**DIRECTION DE L'ÉVALUATION ENVIRONNEMENTALE
DES PROJETS TERRESTRES**

**Rapport d'analyse environnementale
pour le projet de correction de la côte Nadeau
sur le territoire des municipalités de Godbout et de Baie-Trinité
par le ministère des Transports, de la Mobilité durable et de
l'Électrification des transports**

Dossier 3211-05-452

Le 8 mai 2017

FIGURE 2 VARIANTES PRÉSENTÉES

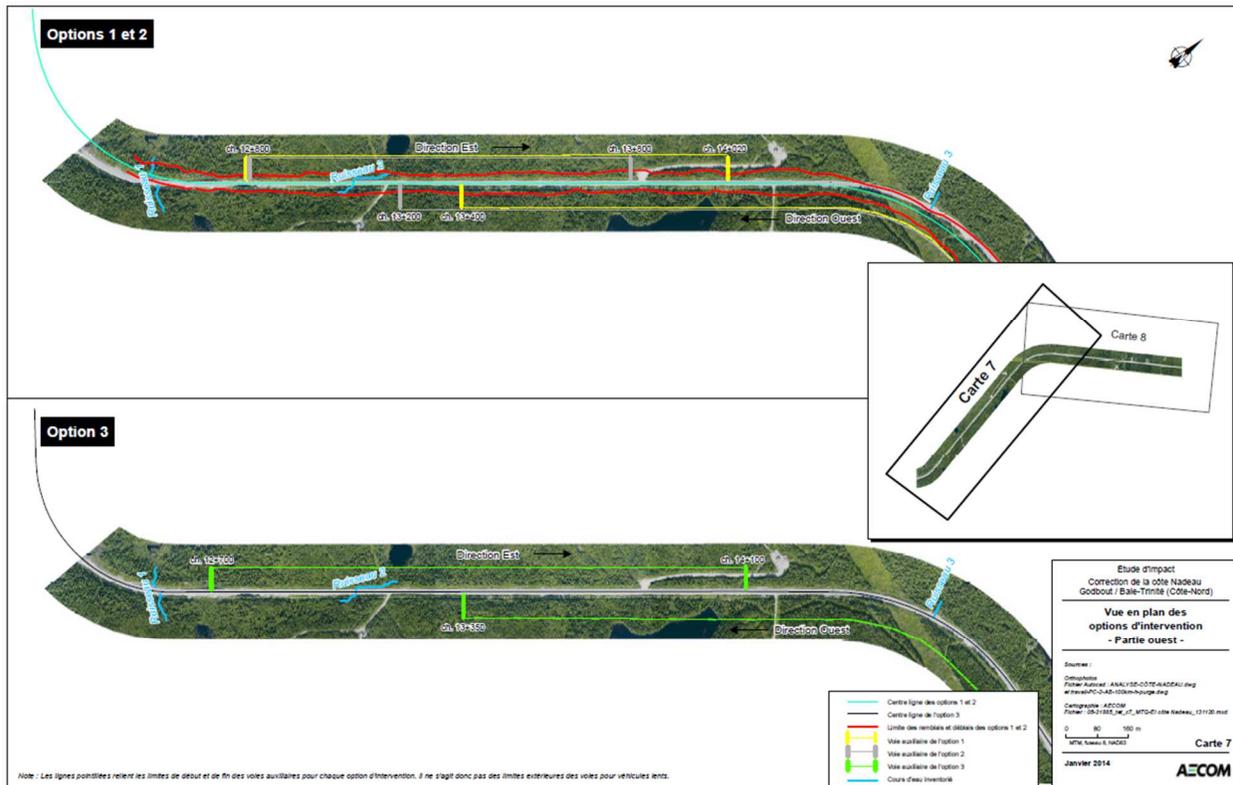
Bien que les coûts estimés en 2010 par le MTMDET pour la variante retenue soient supérieurs aux autres variantes, la variante 1 est la seule option conforme aux exigences du MTMDET face à la DVA établie pour une route nationale (vitesse de conception de 100 km/h (90+10 km/h)). La correction des profils verticaux sous-standards ainsi que l'ajout de voies auxiliaires permettront d'améliorer la sécurité des usagers ainsi que le maintien de la fluidité de la circulation au niveau du secteur de la côte Nadeau.

Sur le plan environnemental, les trois variantes sont peu discriminantes l'une de l'autre puisqu'elles présentent peu d'impacts sur les milieux humain et naturel. Les habitats forestiers, humides et fauniques touchés sont de faibles étendues. Une perte définitive de la végétation riveraine du ruisseau numéro 5 et la dégradation de la qualité de l'eau et de l'habitat de la faune ichthyenne de ce même ruisseau sont néanmoins attendues. La mise en place de mesures de compensations permettra de pallier aux pertes d'habitats anticipés.

L'équipe d'analyse est d'avis que les principales composantes examinées dans le cadre de l'analyse de la variante optimale pour le projet de la correction de la côte Nadeau sont adéquates. De fait, l'étude détaillée des variantes nous permet de conclure que les corrections visées par la variante 1 sont celles qui répondent le mieux à améliorer la sécurité des usagers de la route 138.
